Referencia: respuestas a la nota de ampliación DRPO-DIREC-SEIA-NE-1425-2022, del 27 de diciembre de 2022.

RESPUESTAS A LA NOTA DE AMPLIACION DRPO–  
DIREC–SEIA–NE–1425–2022, DEL 27 DE DICIEMBRE DE  
2022.

PROYECTO:  
ALTOS DEL HIGO

PROMOTOR:  
INMOBILIARIA EL HIGO, S.A.

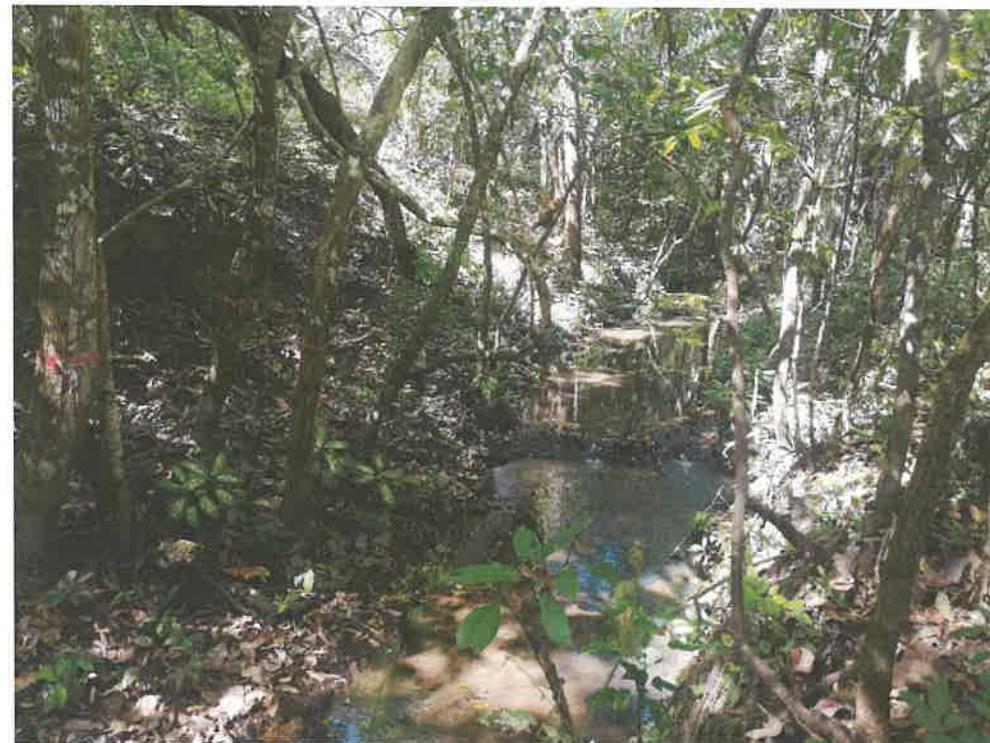
7. El EsIA, en el punto 6.6.1. Calidad de aguas superficiales señala que “según el mapa topográfico Tomy Guardia y el mapa de Cuencas Hidrográficas, no se encuentran fuentes permanentes de agua en el sitio”, sin embargo, el Informe Técnico de la Sección de Seguridad Hídrica del Ministerio de Ambiente indica la existencia de dos (2) cuerpos de agua.

a. Corregir este punto.

El proyecto ALTOS DEL HIGO se ubica en la subcuenca del entre el río Antón y el río Caimito, que a su vez se integra a la gran cuenca del Río Chame cuenca 138. Según información del IGNTG, mosaico 4141 II NE, el proyecto se encuentra ubicado sobre la Quebrada El Jobal. Según este mosaico se ubica otra quebrada Sin Nombre que se une aguas abajo con la Quebrada El Jobal. Esta última según inspección en campo, consideramos es una depresión pluvial seca, solamente activa en las lluvias. Es importante señalar que esto según información cartográfica basada en imágenes de Radar Aerotransportado tomadas en agosto del 2011.

Según carta hidrográfica del IGNTG, digitalizada y actualizada en octubre del 2021 muestra que solamente existe una quebrada que atraviesa el proyecto categorizado como intermitente que cruza de norte a sur el proyecto. Fuera del proyecto, a 200 metros del límite Oeste se encuentra otra quebrada categorizada como intermitente y sin nombre.

Al constatar la información de la carta hidrográfica del IGNTG, con lo verificado en campo, se determina que el polígono del proyecto solo es atravesado por la Quebrada El Jobal, con una longitud de 125.90 metros lineales, la cual fluye en dirección de Norte a Sur, un cauce que no sobrepasa los 2.00 m., de ancho, de flujo perenne, y bajo caudal, observado a simple vista en su espejo de agua en la temporada seca.

La otra fuente hídrica identificada, según la Sección de Seguridad Hídrica del Ministerio de Ambiente de Panamá Oeste, se aclara que en realidad corresponden a drenajes pluviales de tipo estacional que conducen las aguas del terreno por escorrentía natural, durante la temporada lluviosa, debido a la topografía semi-ondulada justamente para el punto de la Quebrada El Jobal. Son drenajes pluviales de tipo estacionario de agua en lapsos muy cortos de precipitaciones cuando se presentan en la zona, y que posteriormente desaguán y vierten hacia el cuerpo de agua actual, denominado Quebrada El Jobal.

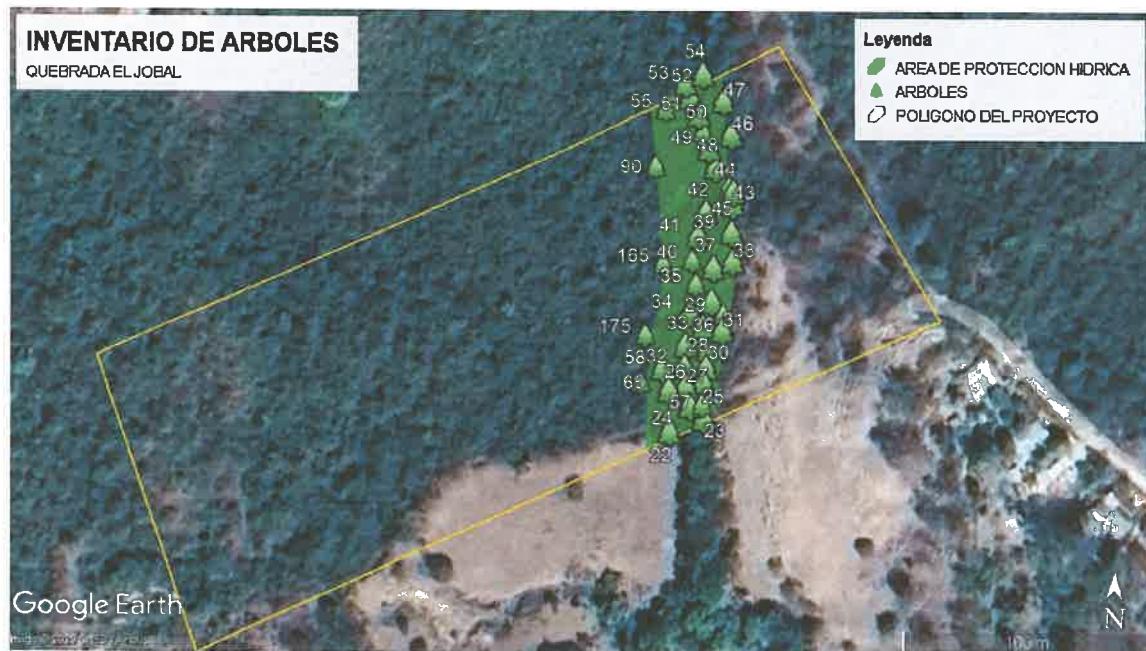
9. En relación al punto 7.1. Característica de la flora:

- a. Presentar un inventario forestal pie a pie dentro del polígono, tomando en cuenta los árboles con diámetros iguales o mayores a los 15 cm, detallar los árboles por especie, familia y cantidad, así como los datos dasométricos de cada uno.
- b. Identificar los árboles que requieren de algún tipo de manejo silvicultural (talar, podar u otros).

Se amplia y adjunta inventario forestal.

Consistió en un inventario general realizado pie a pie, con el objetivo de identificar todas aquellas especies arbóreas localizadas, dentro del área del proyecto, tomando datos dasométricos específicos como diámetro a altura de pecho, altura comercial, y volumen de cada especie. La fórmula de mensura utilizada fue la de Smalian reglamentada por la ANAM por medio de la RESOLUCION N° AG -0168-2007 que consiste en:  $0.31416 / 4 \times d^2 \times h \times f_f$ , siendo el coeficiente o factor mórfico el siguiente: tronco A se aplicará un factor de 0.70, tronco B el factor mórfico será de 0.60, tronco C será de 0.45, para aquellas especies de fuste muy irregular. Los árboles que se ubican dentro del área de servidumbre hídrica de la Quebrada El Jobal, no serán objeto de ningún tipo de intervención y para lo cual se conservarán y protegerán, ya que forman parte del área de protección, además que se tiene previsto el desarrollo de senderos verdes para los residentes del proyecto. En total se contabilizaron 41 árboles dentro de esta zona.

En total se identificaron un total de 80 árboles, distribuidos en 9 especies, y agrupados en 6 familias, mensurando todas aquellas especies igual o mayor a los 0.15 mts de DAP. A continuación, se detalla:
